MECHATROLINK 協会会員各位

MECHATROLINK-III C1 マスタ用アクセスドライバのバージョンアップ(version 1.22)について

図 1

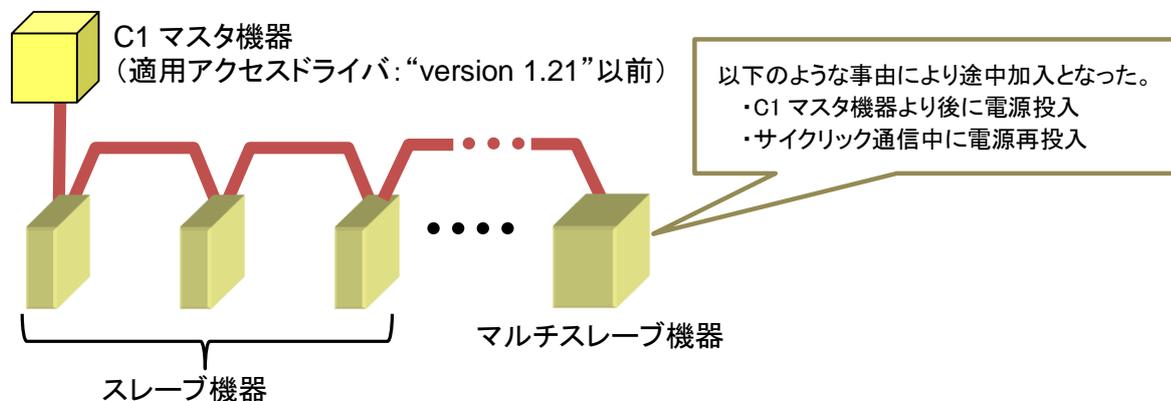
図 1のようなマルチスレーブ機器を含むMECHATROLINK-IIIシステムにて、マルチスレーブ機器の電源立ち上がりが遅延した場合、先にマスタ機器がサイクリック通信へ移行する場合があります。そのため、後から立ち上がったマルチスレーブ機器がサイクリック通信へ参加しようとしてサイクリック通信中の途中加入^(※)となった場合に“2.2 発生する現象”に記載のような現象が発生し、C1マスタ機器とマルチスレーブ機器間の通信が正常に開始しない可能性があります。

マルチスレーブ機器が途中加入する際に実施される遅延計測が正常に完了しない状態となり、該当機器とマスタ機器間でサイクリック通信が開始されない状況となります。

現象が発生した場合は、“2.3 現象が発生した場合の対応策”に記載の対応策にて通信を復旧させることができますが、恒久対策として、アクセスドライバのバージョンを“version 1.22”以降に更新いただくことをお願いいたします。
